高浜発電所 3号機
蒸気発生器伝熱管の損傷について
(7月22日公開会合でのご質問内容の確認)

2020年8月24日

説明項目		ページ 番号
1	S Gブローダウンサンプルライン調査	3
2	ガスケットパッキン交換時の記録整備の必要性について	5
3	金属片への伝熱管成分付着有無の確認	6
4	5 mm程度未満のガスケットパッキンを点検対象範囲外とした理由	7
5	A – S Gで確認した異物のリスク評価と前回（2 3回）定期検査で減肉を確認した伝熱管（X 5 9 Y 4）を損傷させた可能性について	8
6	異物管理の3号機と4号機の違い	1 3
7	今回（2 4回）定期検査で確認したスラッジと4号機前回（2 2回）定期検査で確認した金属片の映像比較	1 4
8	C – S Gで確認した金属片がX 3 8 Y 2に支持されない場合に減肉するか	1 5
9	ガスケットパッキンが異物になり得る作業の有無	1 6

小型カメラを用いた点検

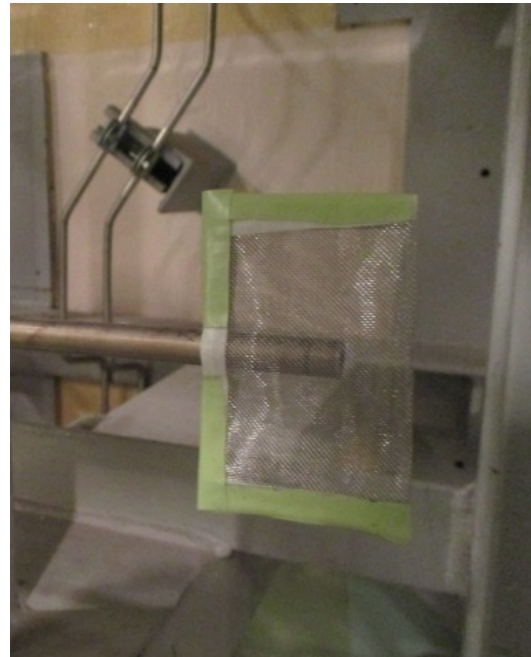
異物が入り得る可能性のある範囲は網羅的に対応すること

- SGブローダウンサンプルラインについては、点検開始当初から、異物が流入する可能性が考えられる3 / 4インチ※¹以上の配管を対象とし小型カメラでの点検範囲としていたが、異物が流入する可能性は極めて低いものの、3 / 8インチ※²配管についても念のため空気でのフラッシングによる確認を行った。
- SGブローダウンラインについて、その他異物が流入する可能性のあるラインはなく、分岐管含めて網羅的に確認した。

○ SGブローダウンサンプルラインについて、小型カメラでの点検および空気でのフラッシング※による確認を行った結果、異物は確認できなかった。

3/4インチ以上の配管（レジャーサ含む）について、小型カメラでの点検を実施した結果、異物は確認できなかった。

3/8インチ配管（約50m×3ループ）について、空気でのフラッシングによる確認を実施した結果、異物は確認できなかった。

【インロータイプの構造】

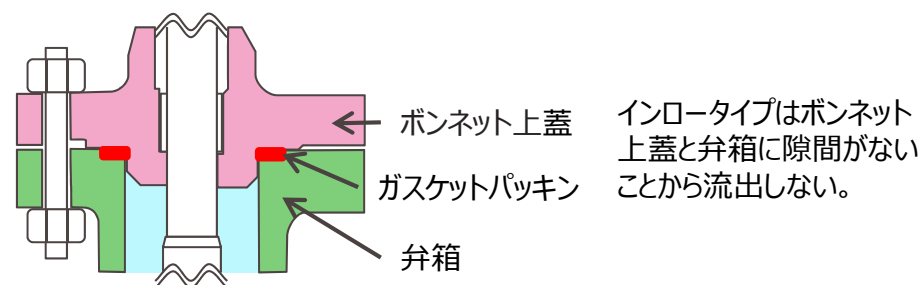
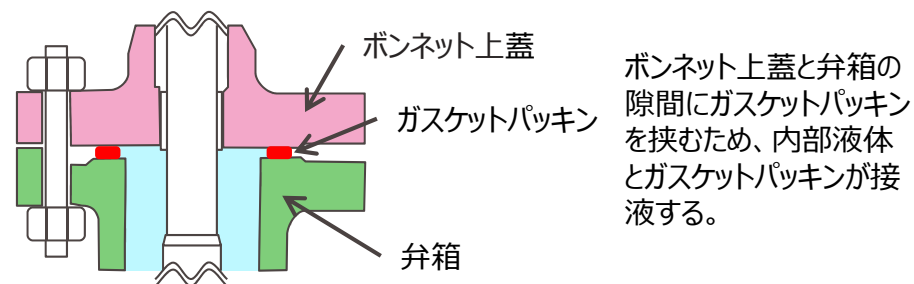
5 mm程度のガスケットパッキンを使用している機器を対象に点検を実施中だが、他のサイズのガスケットパッキンを使用している機器の点検要否

○ ガスケットパッキンが破損し、SGへ流入した場合、サイズを問わず伝熱管を摩耗減肉させる可能性がある。

○ 点検対象範囲（脱気器～SG）の機器に使用しているガスケットパッキンのサイズは約3 mm（3.2mm）と約5 mm（4.5mm、4.8mm）である。

○ 約3 mmのガスケットパッキンは部品同士が噛み合うインロータイプ（構造上流出しない）であり、運転中にガスケットパッキンが破損してもSGへ流入する可能性はない。

○ 以上より、約5 mmのガスケットパッキンを使用している機器に点検を実施したものである。（全て健全であることを確認済）

前回定期検査で減肉痕が認められた伝熱管周辺の管支持板の外観

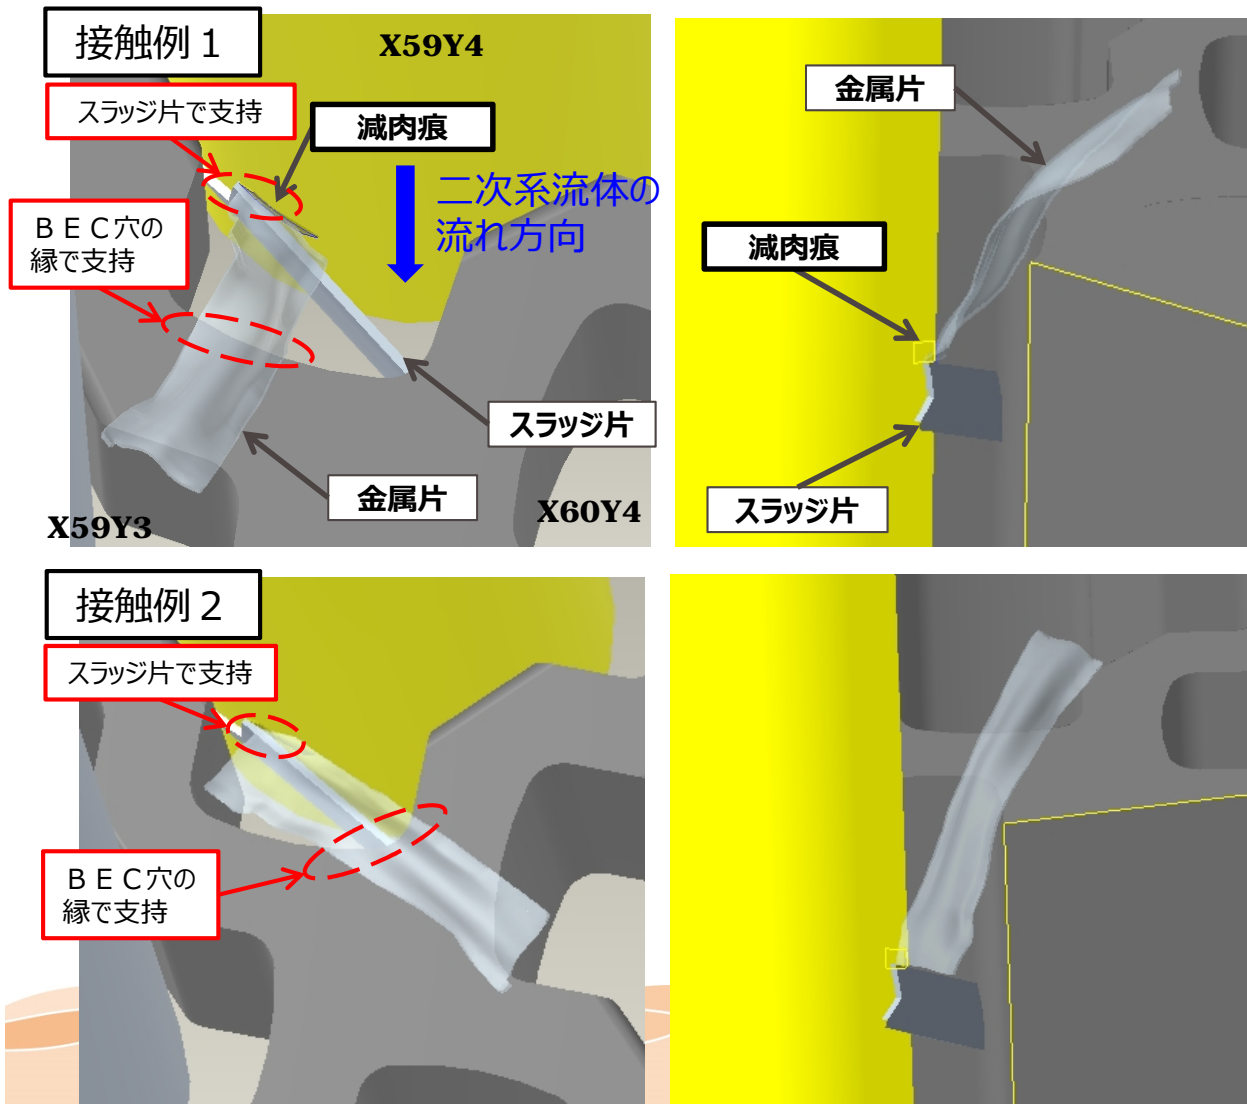
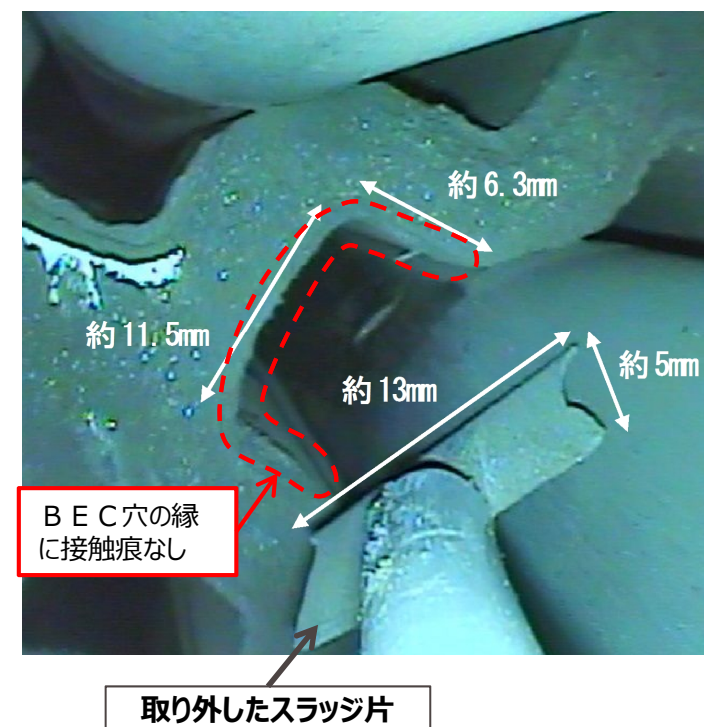
前回(23回)定期検査時に確認したきずと、 今回確認した金属片に関連性があるか

- A-SGの金属片が前回定期検査で認められた減肉痕の位置（BEC穴下面よりも約5mm上側）で伝熱管と接触するには、金属片が管支持板BEC穴の縁で支持される姿勢（接触例1もしくは2）をとる必要があるが、当該BEC穴周辺に接触痕は認められていない。
- 従って、当該金属片が前回の減肉事象の原因である可能性は低いと考える。

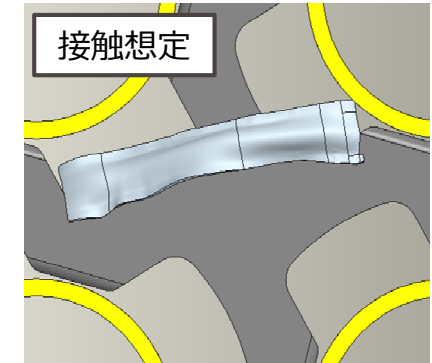
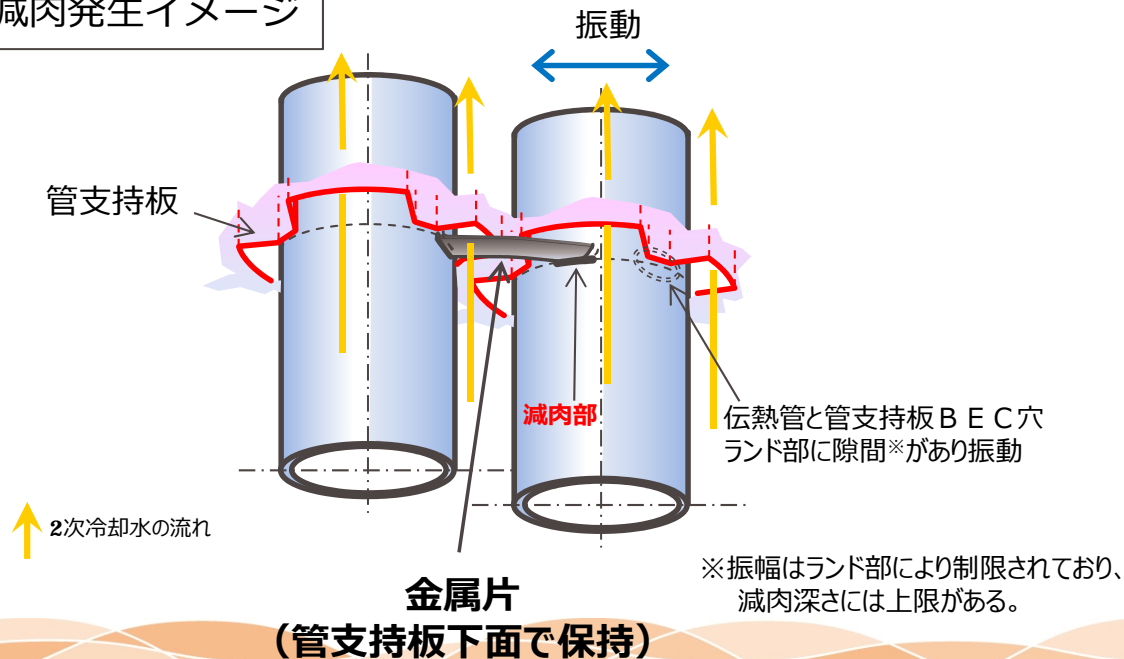
A-SGで確認した金属片が伝熱管にきずを付けた場合、 どの程度のリスク（影響）があったのか

- A-SGでは今回有意な信号指示は検出されなかったが、ここでは、A-SGで発見した金属片が伝熱管に減肉を与えた場合を想定し、その最大減肉深さを評価する。
- また、最大深さの減肉を有する状態での伝熱管の健全性（強度・耐震性）を評価する。

・金属片の形状、重量から、金属片はSG器内を上昇流で浮き上がり、運転中は管支持板下面で保持された状態で伝熱管と接触すると想定（右図）

- ・金属片と伝熱管のどちらの振動で有意な摩耗減肉が生じるかを確認
- ・両者の摩耗の仕事率（ワークレート）を解析により算出した結果、金属片振動ではワークレートは小さく有意な摩耗減肉は発生しないことを確認
- ・一方、伝熱管振動では金属片振動に比べて十分大きなワークレートが得られることを確認

- ・②の摩耗形態で生じうる最大の減肉深さを評価

- ・③の最大減肉深さでの伝熱管の強度・耐震性の評価を実施

4号機22回定期検査
金属片

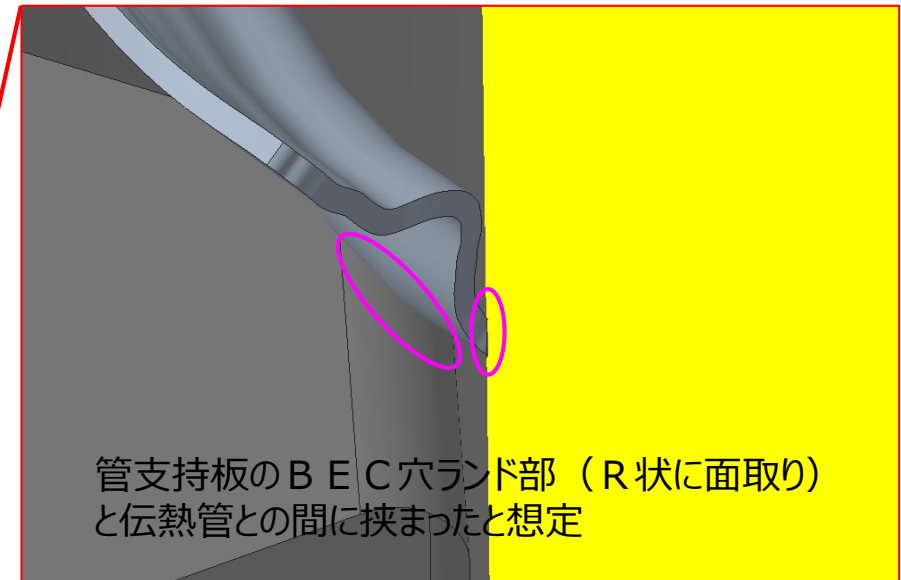
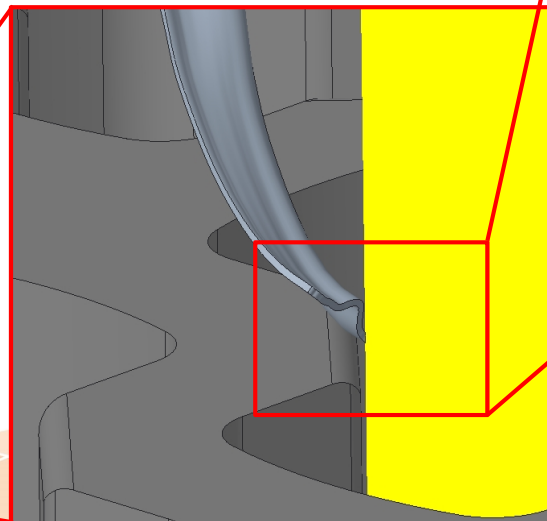
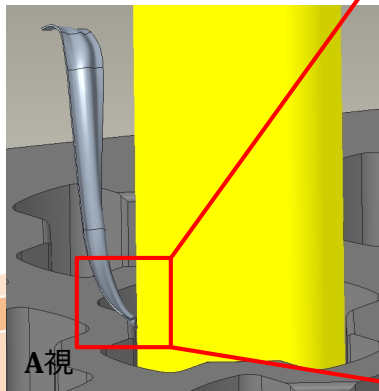
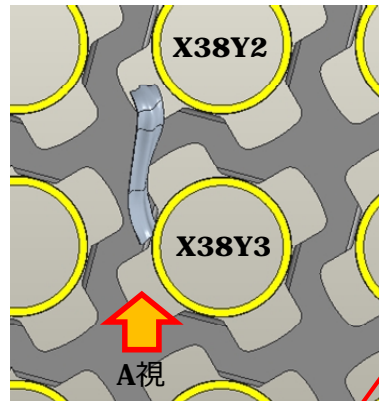
金属片の場合とスラッジの場合の写真の写り方について比較すること

- 4号機前回（22回）定期検査で確認した金属片の写真と、3号機今回（24回）定期検査でのスラッジ写真を示す。
- スラッジか否かの判断は、形状（厚み、R形状など）および金属光沢により実施しており、スケールであれば伝熱管から剥がれ落ちたものであるため、直線あるいは瓦状の形状を有しており、金属光沢は見られない。
- 金属片（異物）とスラッジの違いは小型カメラにより十分判別できると考えているが、判断に迷った場合は回収して確認している。

〈現場作業聞き取り調査結果〉

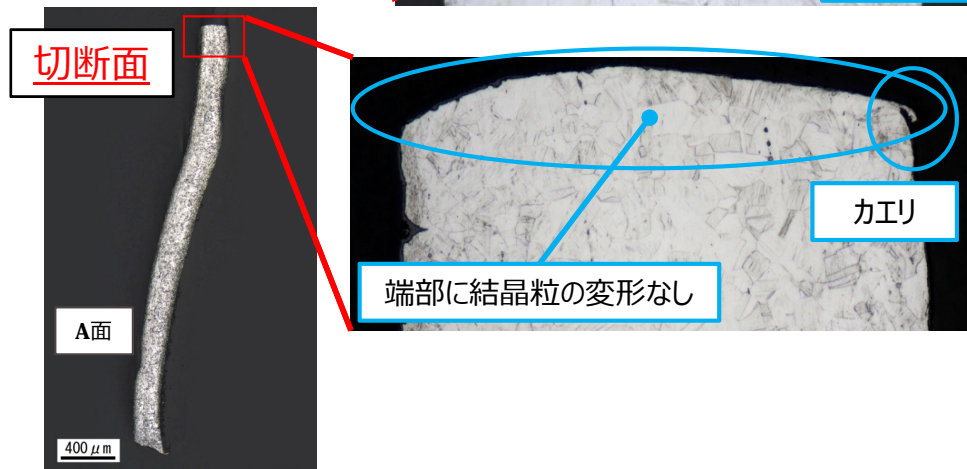
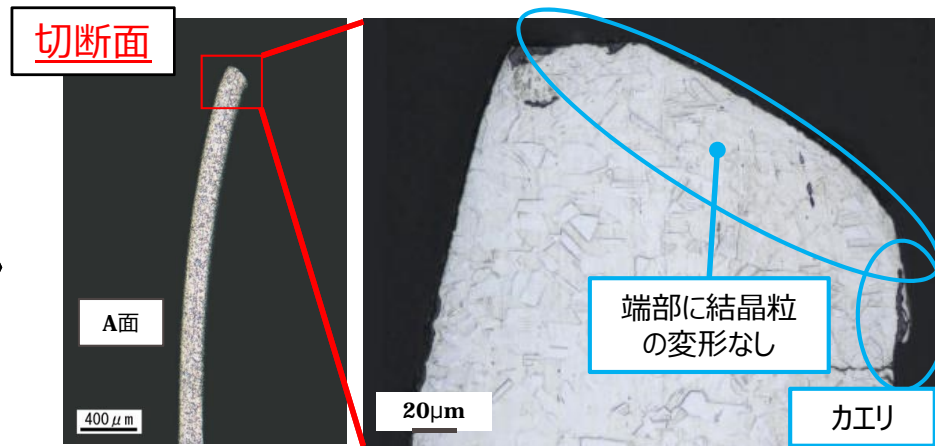
ガasketパッキンの交換時に古いものを外すが、
その際に一部切れることや、処分の際に細断し混入する可能性はないか

- ガasketパッキンは機器に固着し剥がれにくい場合もあるが、その際はスクレパー（ヘラ）やニッパーを使用し取り外しを行っている。その際にフープが外れ広がることはあるが短く切断することはない。
- ガasketパッキンについては、分解点検の都度新品に交換することから使用済のガasketパッキンは廃棄することとなる。
- 使用済ガasketパッキンはそのままの形で廃棄しており、作業現場（開口部）で廃棄のために細断することはない。

⇒使用済ガasketパッキンを、作業現場でニッパー等により細断することはないものの、構外を含む作業現場から離れた場所において、細断され廃棄した際に発生した可能性は否定できない。
